『無償修理（リコール）作業のお願い』

令和3年6月11日
住友ナコ フォークリフト株式会社

<不具合の状況>

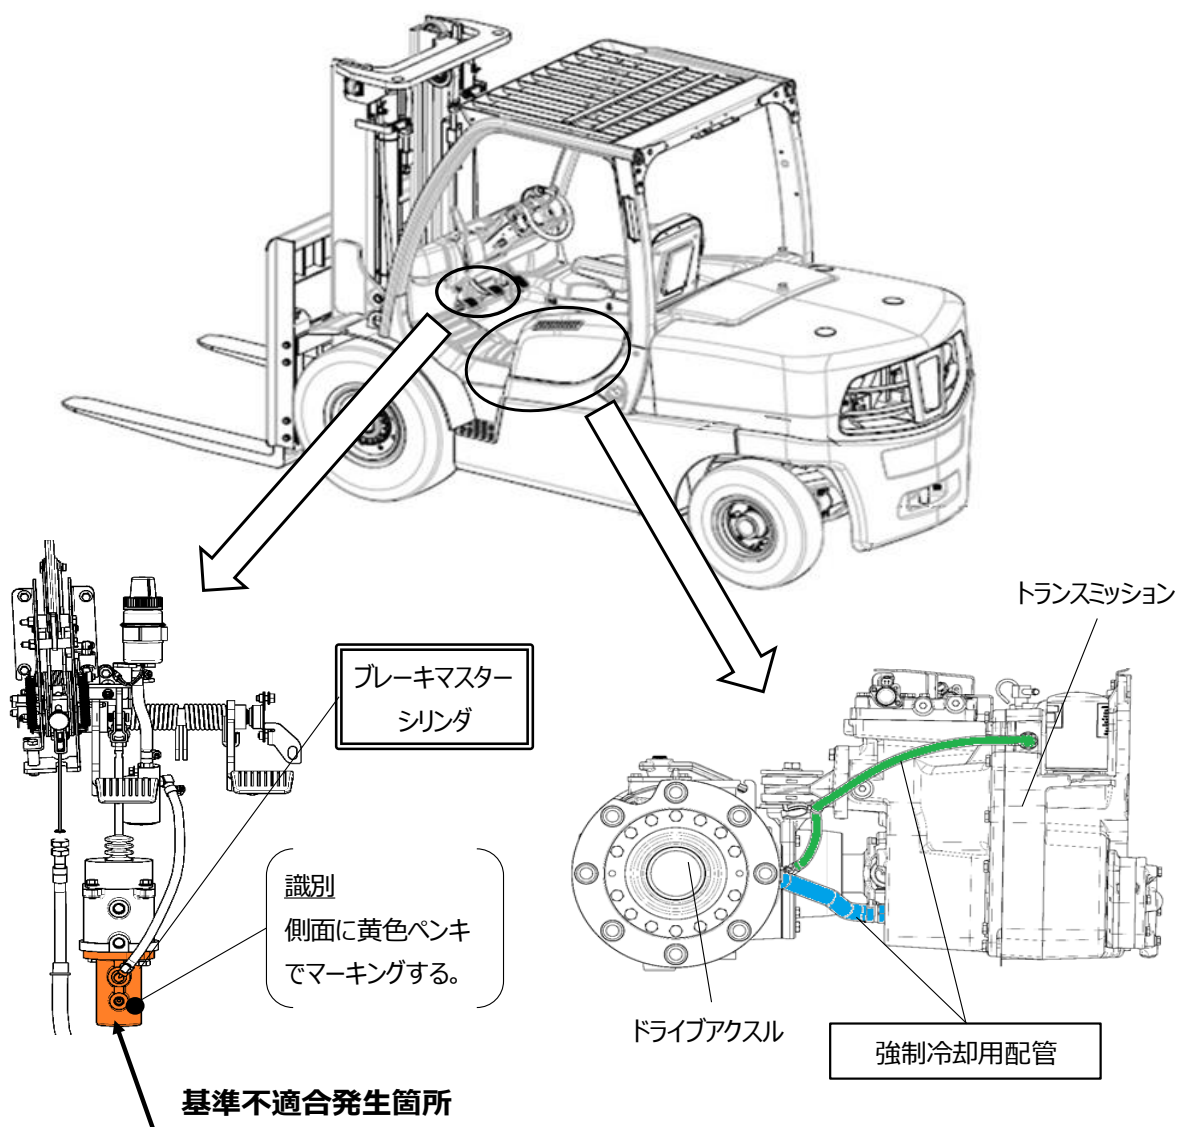
リコール届出番号	4969
リコール開始日	令和3年6月11日
対象機種（型式）	【大型特殊自動車】： FD40PXII(XDN-D4K), FD45PXII(XDN-D4L), FD50PXII(XDN-D4L), FD35PXIII(YDN-D4N), FD40PXIII(YDN-D4N), FD45PXIII(YDN-D4P), FD50PXIII(YDN-D4P) の7車種
対象機種に含まれる 車体番号	D4K-00001 ~ D4K-00103 : 9台 D4N-00024 ~ D4N-00124 : 10台 D4L-00003 ~ D4L-00060 : 12台 D4P-00055 ~ D4P-00116 : 10台
製作出荷期間	平成26年6月24日～令和2年4月10日
対象車両の台数	41台
不具合の部位(部品名)	制動装置（ブレーキマスターシリンダ）
不具合内容及び、原因	内燃式フォークリフトにおいて、ブレーキマスターシリンダのオイルシールのシール性能が不十分なため、ブレーキ倍力用のオイルがブレーキオイル側へ流入するものがあります。加えて、ブレーキ操作頻度が高い場合、ブレーキオイルが熱膨張を起こし、体積が増大します。そのため、そのまま使用を続けると、ブレーキオイルの逃げ場が無くなり、リザーブタンクからブレーキオイルが漏れるおそれがあります。
改善措置の内容	全車両、ブレーキマスターシリンダを対策品に交換し、合わせてブレーキオイルの強制冷却用配管を装着します。
改修作業時間	ブレーキマスターシリンダ交換：約120分、強制冷却用配管の装着：約120分
お客様へのお願い	是正の準備が出来次第、弊社各販売店よりご連絡をさせていただきますので、暫くお待ちくださいます様、お願い申し上げます。
